**Skabelon for kommentarer til Dansk Standard Forslag (DSF)**

Dato: 2011-12-05	Dokument: <b>DSF DS 475,</b> <b>Udk. Nov. 2011</b>
------------------	---

Figur 2:

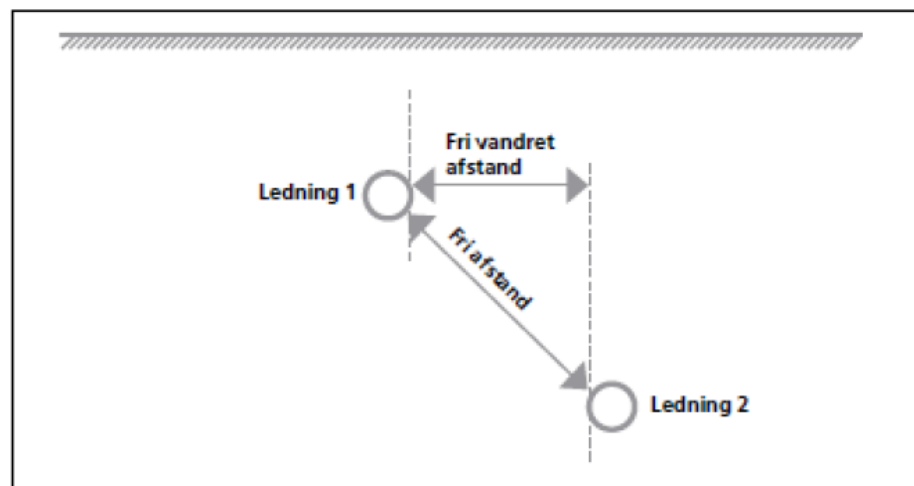
DLF a)	2.5 Side 24	Tabel V 2.5b	ed	Tabel V 2.5 b mangler (!)		
DLF b)	2.6.1 Side 24 og 25		te/ed	Under "vejledning" er der anført bemærkninger om "fri vandret afstand". I skemaet tabel V.2.6.1 er overskriften "frie minimumsafstande".  Vi tolker dermed de angivne "frie minimumsafstande" i V.2.6.1 som den direkte afstand mellem ledningerne og	Se indsat i bunden af kommentarskabelon

1	2	(3)	4	5	(6)	(7)
F/O/I *)	Afsnit nr./ Underafsnit nr./ Anneks (fx. 3.1)	Paragraf/ Figur/Tabel/ Note (fx. Tabel 1)	Kom. Type **)	Kommentar	Ændringsforslag	Forbeholdt DS/S-udvalg
				<p>IKKE som en fri vandret afstand.</p> <p>Da dette tidligere har givet anledning til en del spørgsmål bedes dette præciseret.</p> <p>Det anbefales at medtage den tegning der findes op side 9 i "Pas på gasledningerne". Tekst og tegning er indsat i bunden af kommentarskabelon.</p> <p>Som det ses af indsat tekst og tegning er der forskel på, hvordan afstandene forstås, når der er tale om gasledninger. Det gælder evt. også de andre ledningsarter.</p>		
DLF a)	2.6.1 Side 25	Første vejledning, 3. afsnit, sidste punktum.	ed	<p>Følgende sætning foreslås præciseret: "Krydsninger udføres så vidt muligt med vinkler større end 60 grd."</p> <p>Hensigten er at lette læsningen.</p>	Krydsninger udføres så vidt muligt i intervallet 60 grd. – 90 grd.

For transmissions- og fordelingsledninger forstås mindsteafstanden som den fri vandrette afstand.

For distributionsledninger forstås mindsteafstanden som afstanden fra overflade til overflade. Der skal dog være en fri vandret afstand på 0,30 m.

Alle rør til fremføring af et eller flere rør, kabler, lysleder eller lignende er at betragte som et trækrør.
